## ADENDO Nº219/2009

AO PARECER ÚNICO: 135/2009

Licenciamento Ambiental:	Revalidação da LO - RADA	
Nº00291/1991/003/2008		
DNPM: 812.554/1970

Empreendimento: Mineração Fazenda dos Borges Ltda	
CNPJ: 18.040.857/0001-09	Município: Pedro Leopoldo - MG

**Imagem 01.** Vista geral da faixa marginal de cinco quilômetros (contorno com linha preta) e do ponto do empreendimento "ZEE" e "MFB" (em amarelo, na parte superior e no centro).

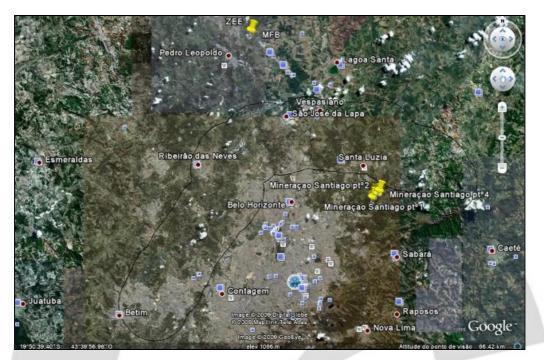
O inciso II convoca as atividades de menor porte, classe e potencial poluidor ao licenciamento ambiental. No empreendimento há um posto de abastecimento (tanque subterrâneo de 15000l) cuja AAF não foi expedida em razão do Decreto supracitado. O ponto desse posto é o "posto MFB" da imagem 2. Com isso, a SUPRAM CM convoca a atividade de código F-06-01-7, conforme DN COPAM 74/2004, ao licenciamento ambiental corretivo, classe 3. Ainda sobre o posto, após consulta ao ZEE foi verificado que no local a vulnerabilidade natural é "baixa — 74%" e "média — 26%" e, portanto, não haverá a necessidade de EIA/RIMA.

Foi utilizado o ponto "ZEE" (44°0'54.21"O e 19°35'39.33"S) para verificar se o empreendimento está inserido na faixa marginal de cinco quilômetros citado no inciso IV do art. 5º. Logo, foi constatado que o mesmo não se enquadra nesse inciso (Imagens 1 e 2).
